Aanvraag watervergunning de Kop 13, Heerewaarden

Berekening m² en m³ huidige, en nieuwbouw de Kop 13

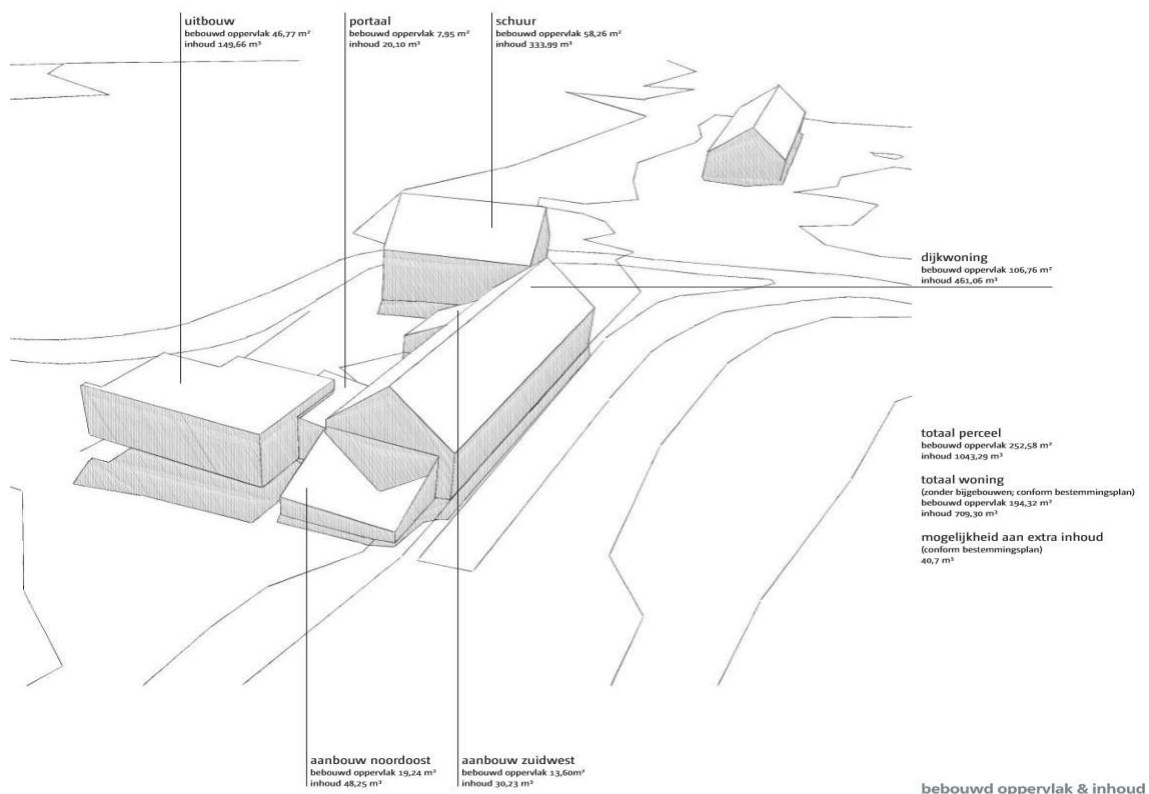
Een funderingsplaat op een betonnen bak met duidelijke openingen ten behoeve van in- en uitstroom van open water is te beschouwen als de door RWS geopperde paalstructuur waarop de funderingsplaat zou kunnen rusten ten einde compensatie volume te creëren voor de nieuwbouw. Hiermee wordt nieuw , rivierwater toegankelijk, volume gerealiseerd dat van het hoofdvolume kan worden afgetrokken.

Deze zinsnede begrijp ik niet. De ruimte onder de funderingsplaat wordt uberhaupt niet in een berekening (m.b.t. de kubieke meters inhoud woning) meegenomen.

Zie bovenstaand met betrekking tot compensatie volume, zoals besproken bij ons vooroverleg.

(compensatie volume) Van belang hierbij is dat de ontstane ruimten onder de funderingsplaat geen verblijfsruimten mogen zijn.

Huidige bebouwing de Kop 13

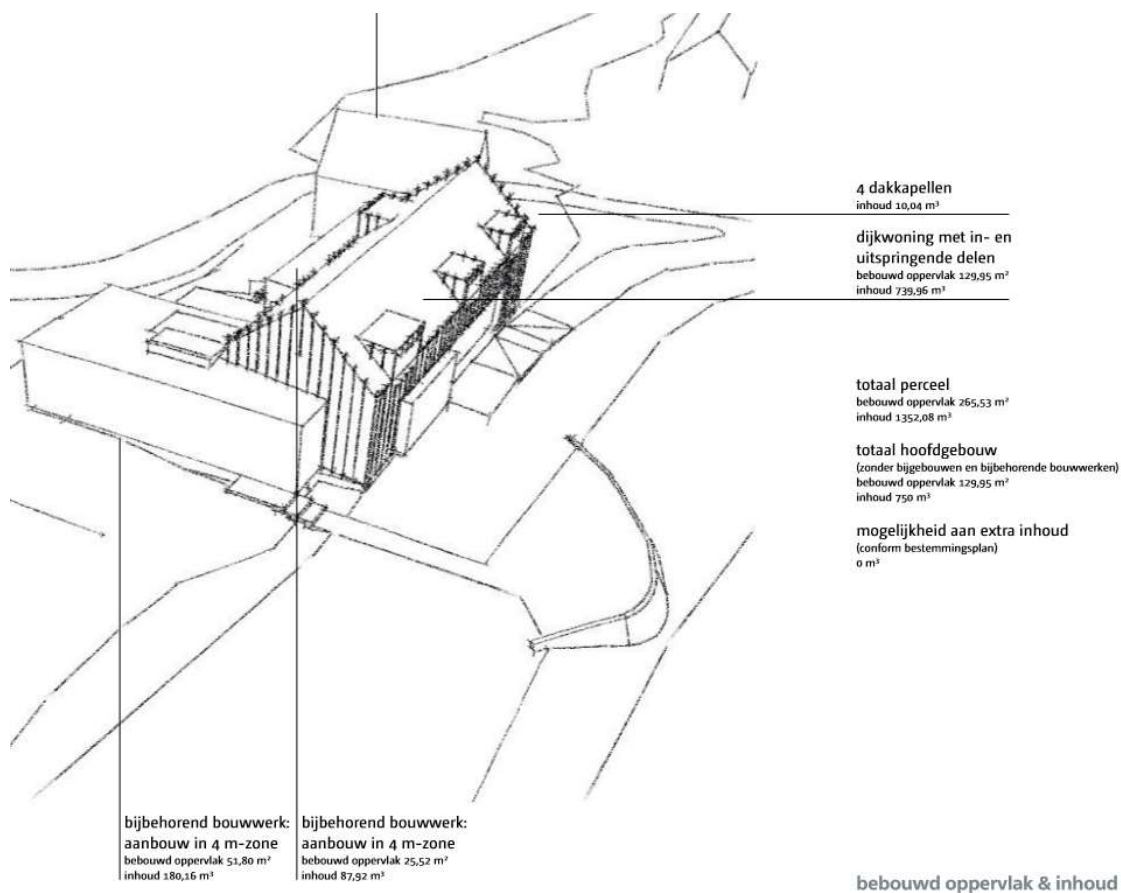
Om een zuivere vergelijking te maken betrekking tot de m^3 , moeten de kelderruimtes welke onder de funderingsplaat van de huidige bebouwing liggen en ook vollopen met rivierwater mee worden verrekend ten opzichte van de nieuwbouw situatie .

Deze zinsnede is ook niet duidelijk: huidige kelderruimtes die momenteel nog onderdeel uitmaken van de gebruiksruimtes van de huidige woning, kunnen gewoon meegenomen worden in de inhoudsbepaling van de huidige, te slopen woning. Kruipen of andere niet bruikbare ruimtes onder de woning worden niet meegenomen in de inhoudsbepaling.

Dit is niet conform de eerder gemaakte afspraak om compensatie volume te realiseren voor het water, door een funderingsplaat op een open betonbak te plaatsen waarin rivierwater kan stromen bij hoog water.

? : 18m³ : twee koelkelders in de oude dijkwoning die onder de bedstedes doorlopen (smal,lang, geen stahoogte)

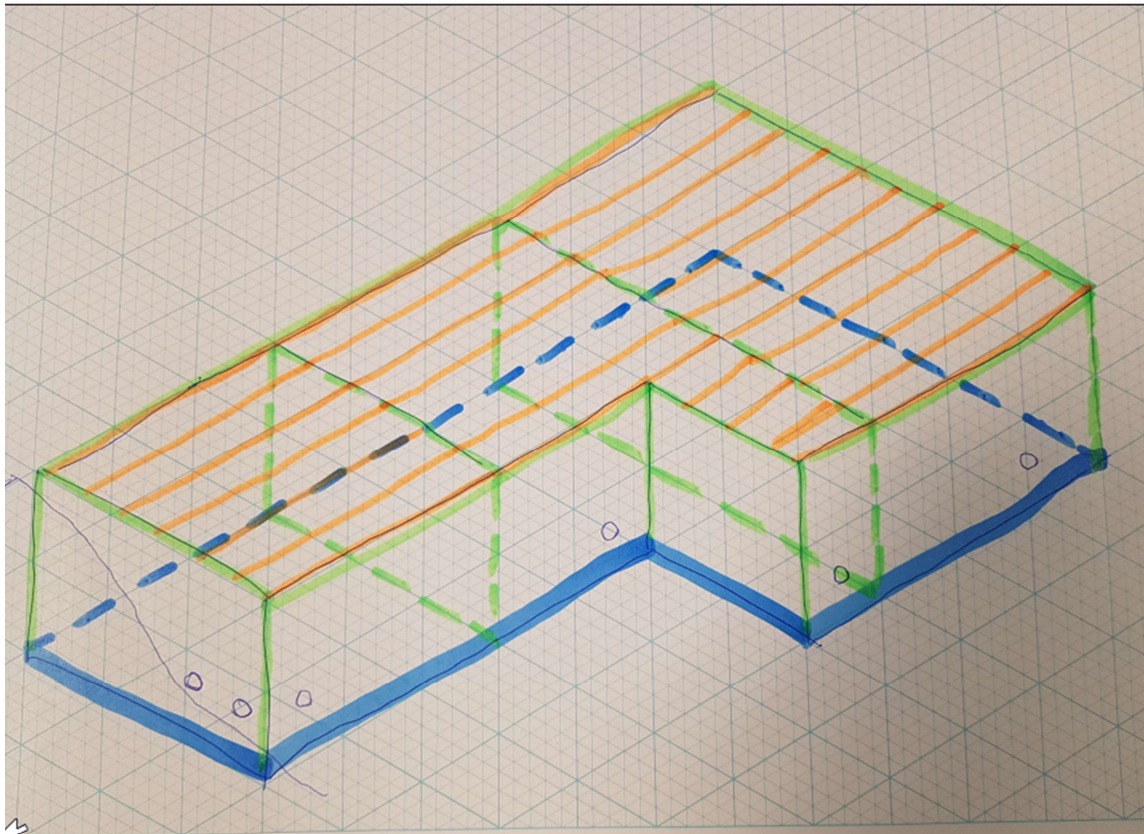
Onze vergunningverleners hebben behoefte aan een iets duidelijker overzicht met:

1. de huidige woning:

- Bebouwd oppervlak in m2
- Kubieke meters inhoud (m3) van de woning (optelsom van alle functionele gebruiksruimtes, dus incl. bruikbare kelders)
- tekeningen met afmetingen

2. de nieuw te bouwen woning:

- Bebouwd oppervlak in m2
- Kubieke meters inhoud (m3) van de woning (optelsom van alle functionele gebruiksruimtes; dus zonder de ruimte tussen de 'palen' onder de 'funderingsplaat')
- tekeningen met afmetingen

Bebouwd oppervlak en inhoud zijn in bovenstaande tabel weergegeven, en de waarden volgen uit de tekening. Ik hoor graag hoe ik dit verder kan verduidelijken. We hebben bovenstaand de bebouwde oppervlaktes en de inhoud volgens verschillende scenario's uitgewerkt. Het is onduidelijk waarom er hier gesproken wordt van functionele gebruiksruimtes, en de begripsmatig niet eerder gedefinieerde term bruikbare kelders anders dan het begrip verblijfsruimtes zoals deze worden benoemd in de notulen. Voor de goede orde: de voorgenomen kelderruimte voldoet niet aan de eisen van een verblijfsruimte zoals geformuleerd in het bouwbesluit en kan als zodanig niet worden gekenmerkt.

Onderstaande plattegrond geeft de huidige woning in roze weer, en de plattegrond van het huidige ontwerp. Vanwege de gekozen materialen (modulaire, droog stapelende baksteen) zal de schuin geplaatste keuken haaks op het hoofd gebouw moeten worden gezet, maar dit heeft geen effect op dit vooroverleg van de watervergunning aanvraag.
